Krajský úřad Středočeského kraje
Odbor životní prostředí a zemědělství
Zborovská 11
150 21 Praha 5
K rukám: Ing. Jan Šefl

Předmětem posuzování vlivů na životní prostředí podle zákona č. 100/2001 Sb., v platném znění (dále jen „zákon EIA“) je záměr „Pokračování těžby v lomu Mrač“ Č.J. 161777/2025/KUSK, kód záměru STC2730.

Podatel tímto podle § 8 odst. 3 zákona EIA v zákonem stanovené lhůtě 30 dnů, počítané ode dne zveřejnění informace o dokumentaci na úřední desce krajského úřadu, tj. do 9. 1. 2026, podává ke zveřejněné dokumentaci následující vyjádření.

OBR.3a Vizualizace stavu – doprava Varianta I – stávající výjezd z areálu lomu + rozložení dopravy do směru na Podmrači(65%) a směru vlnadukt (35%)

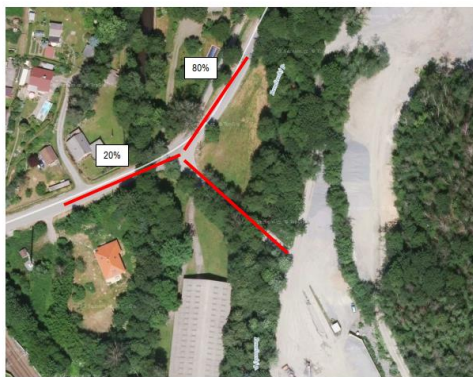
Oproti dokumentaci EIA předložené v roce 2024 došlo ke změnám v rozložení dopravy.

Požadujeme vysvětlení navýšení intenzity dopravy přes Mrač o 15%.

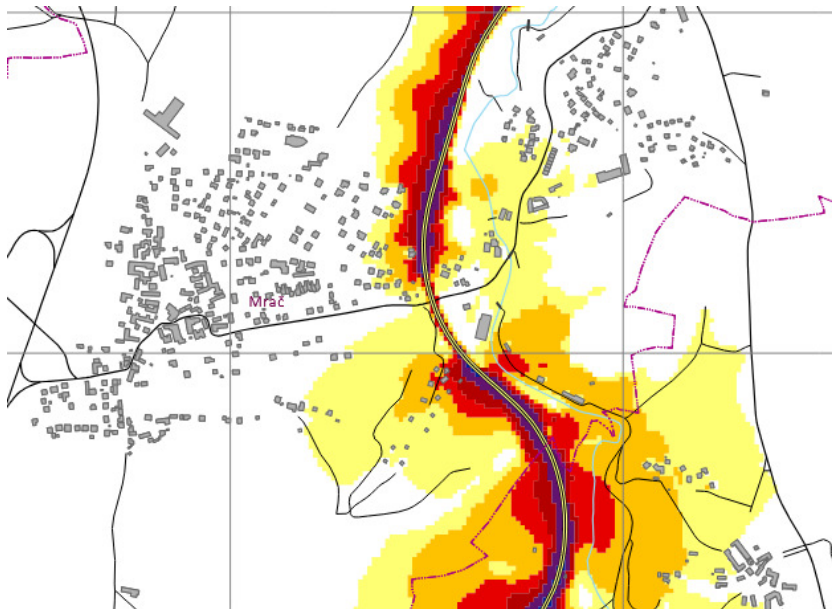
Jednoznačně kvantifikovat požadavek na zábor PUPFL a vyhodnotit jeho vlivy.

Vypořádání: Zábor PUPFL a jeho vyhodnocení je uveden v textu dokumentace v kapitole B.II. a v kapitole D.I.
